SIRA NO.	EDİRNE KÜLTÜR VARLIKLARINI KORUMA BÖLGE KURULU KARARI	Tarih ve 4173 sayılı karar ekidir.	MECLİS KARAR NO	RED/KABUL	TBŞ-K.NO	TBüyükşehir
A	1-Uygulama ve yapılaşma hükümlerinde 3.14. nolu plan notunun "D-110 Karayolunun kuzeyinde ayrık nizam 5 kat yapılanma koşuluna sahip konut adalarında parsel büyüklüğü en az 1000m ² , ticaret, konut+ticaret+turizm adalarında parsel büyüklüğü en az 400 m ² sağlanmadığı takdirde kat adedi 4'ü Emsal :1.20'yi aşamaz" şeklinde düzeltilmesi koşuluyla; A-4 kat 0.30/1.20 yapılaşma koşuluna sahip gelişme konut alanlarının A-5 kat 0.30/1.50 olarak değiştirilmesinin uygun olduğuna	1-D-110 karayolunun kuzeyinde "A-4 kat 0.30/1.20" yapılaşma koşuluna sahip gelişme konut alanlarındaki yapılaşma hakkı "A-5 kat 0.30/1.50" olacak şekilde değiştirilmesi				
B	2- "DA1" ibareli gelişme konut ve ticaret alanları için ifraz koşulları değişikliğinin C ve D maddelerde belirtildiği şekilde plan notlarındaki düzeltme ile yapılmasının uygun olduğuna	2-Seymen yolunun doğusunda yer alan DA-1 ibareli gelişme konut alanları ve ticaret alanlarında en küçük parsel büyüklüğünün 1000m ² ye çıkarılması

E.K.V.K. Kurulunun **24.03.2025**
Tarih ve **1173** sayılı kararı

Ek=27-28-29-123-124-125

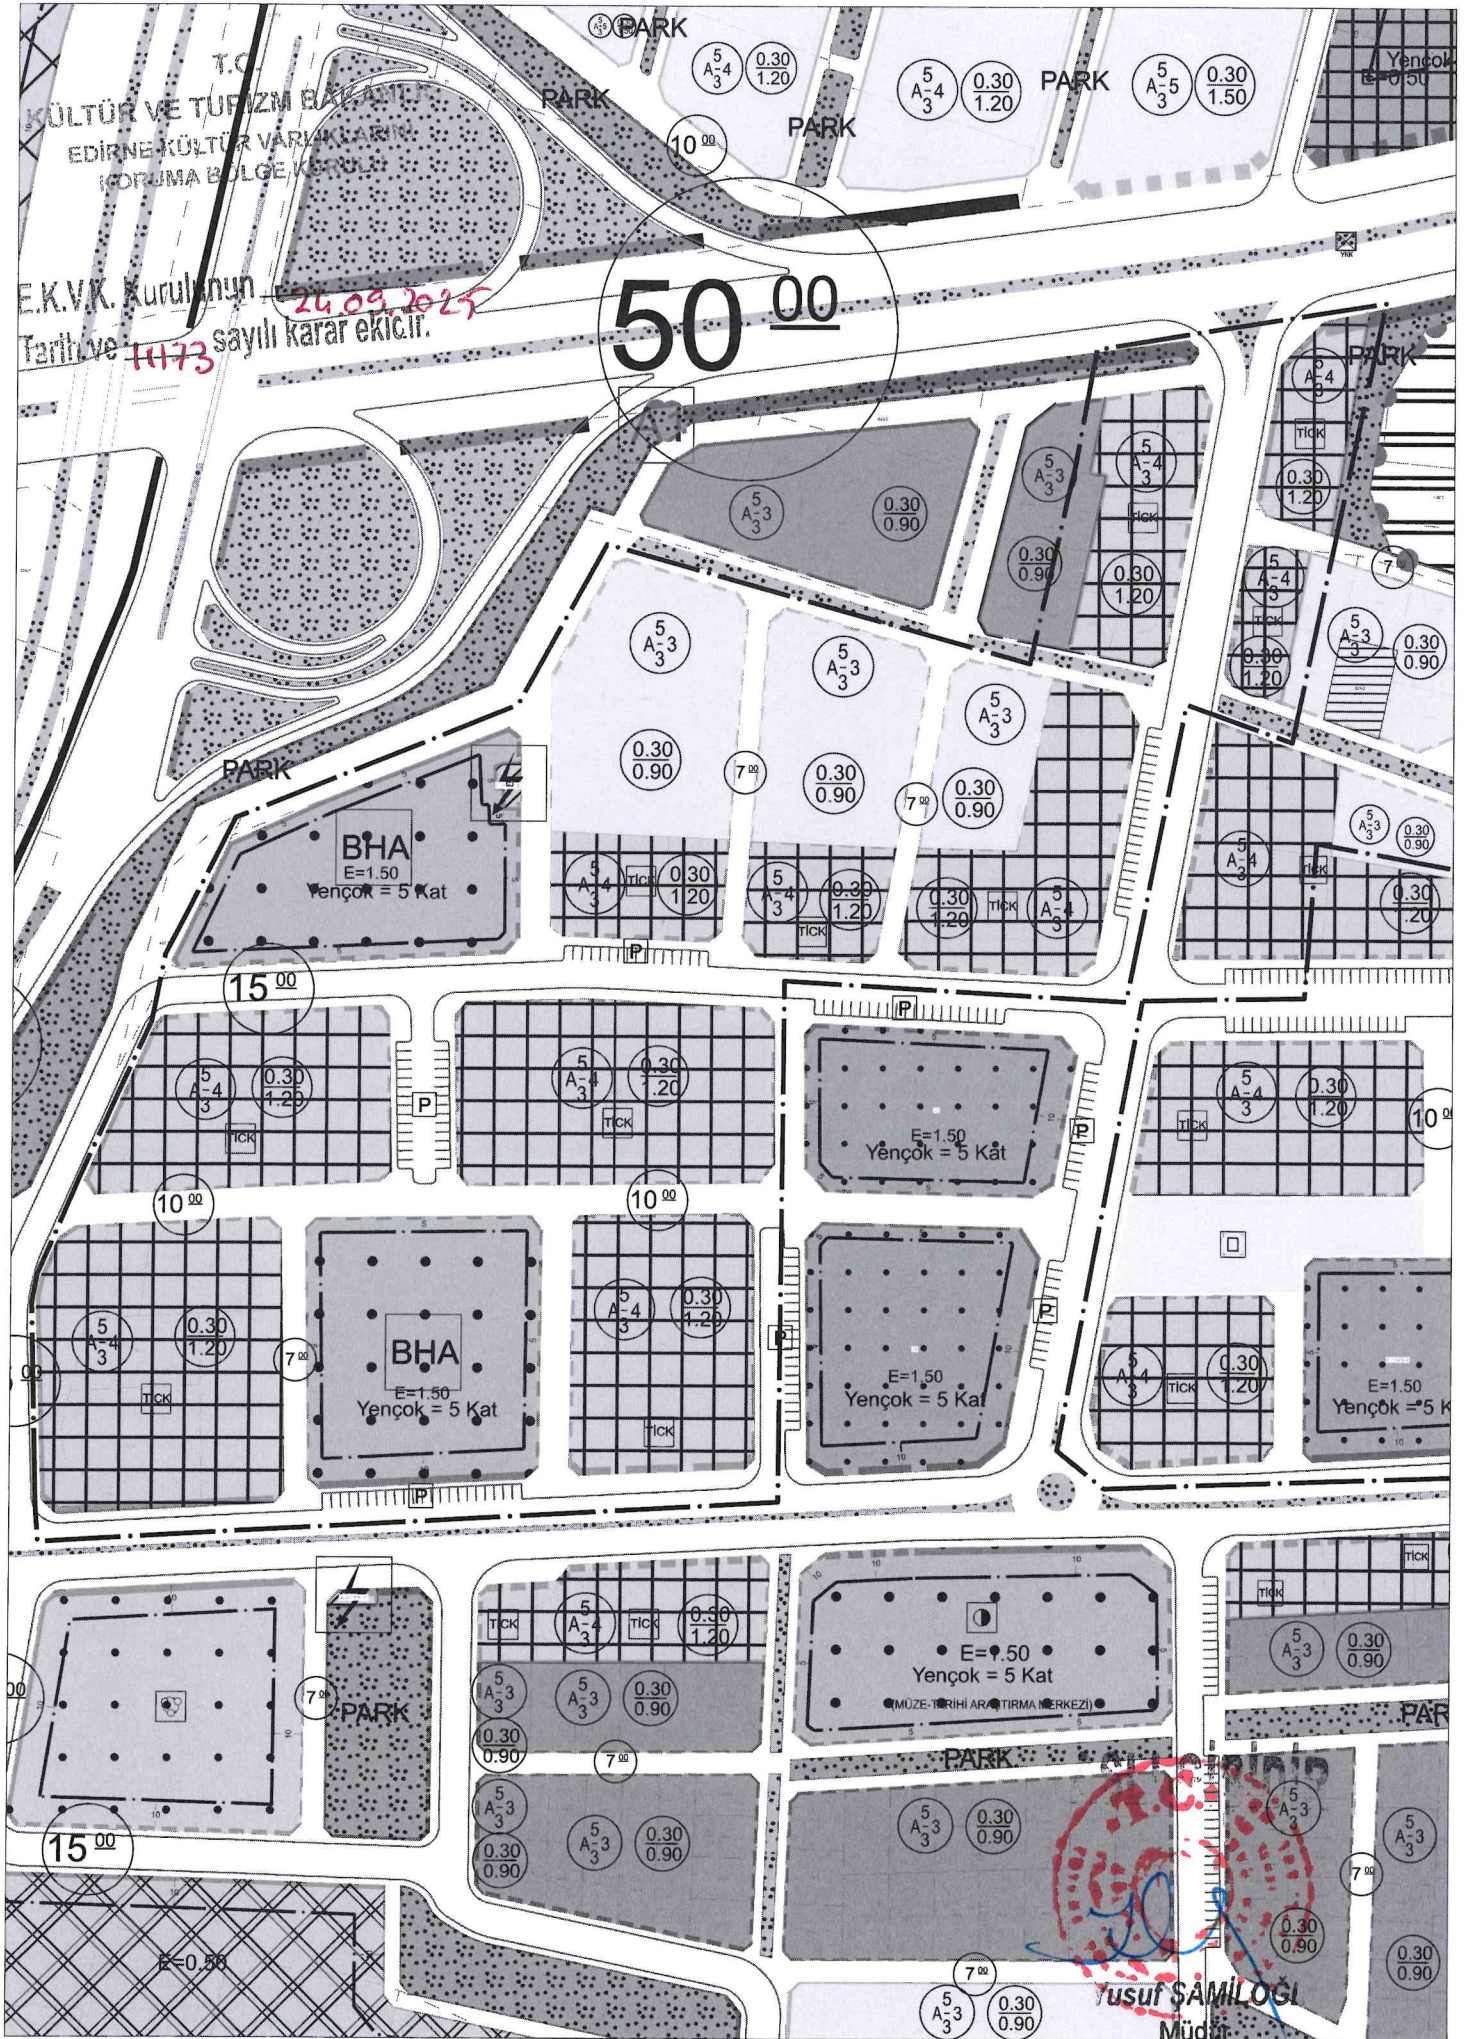
SIRA NO.	EDİRNE KÜLTÜR VARLIKLARINI KORUMA BÖLGE KURULU KARARI	ESKİ ADA/PARSEL	YENİ ADA/PARSEL	MECLİS KARAR NO	RED/KABUL	TBŞ-K.NO	TBüyükşehir
27	Revizyon koruma amaçlı imar planından önceki planda olduğu şekilde ticaret+konut olarak 4 kat olmasının uygun olduğuna (Ek: 27-28-29-123-124-125)	279/2	495/2	196	KABUL	726	KABUL
28		279/2	495/2	197	KABUL	727	KABUL
29		279/3	495/5	198	KABUL	728	KABUL
123	Revizyon koruma amaçlı imar planından önceki planda olduğu şekilde ticaret+konut olarak 4 kat olmasının uygun olduğuna (Ek: 27-28-29-123-124-125)	281/1	504/1	292	KABUL	822	KABUL
124		266/1	500/1	293	KABUL	823	KABUL
125		277/1	506/2-3-4-5-6-7-8-9-10 (506 /1parselin ifrazından gelmiş)	294	KABUL	824	KABUL
35	25m.lik yolun korunması koşuluyla uygun olduğuna (Ek:35-36-42)	295/5	126/5	204	KABUL	734	25m.lik yolun korunması koşuluyla KABUL
36		294/9	127/9	205	KABUL	735	
42		297/4	124/2	211	KABUL	741	KABUL
39	Yençok:12.50m yerine Yençok: 4 kat olması ve İK leiantının kaldırılması koşuluyla uygun olduğuna (Ek:39-40-41)	242/3	430/3	208	KABUL	738	ada bütününde düzenleme yapılması koşuluyla KABUL
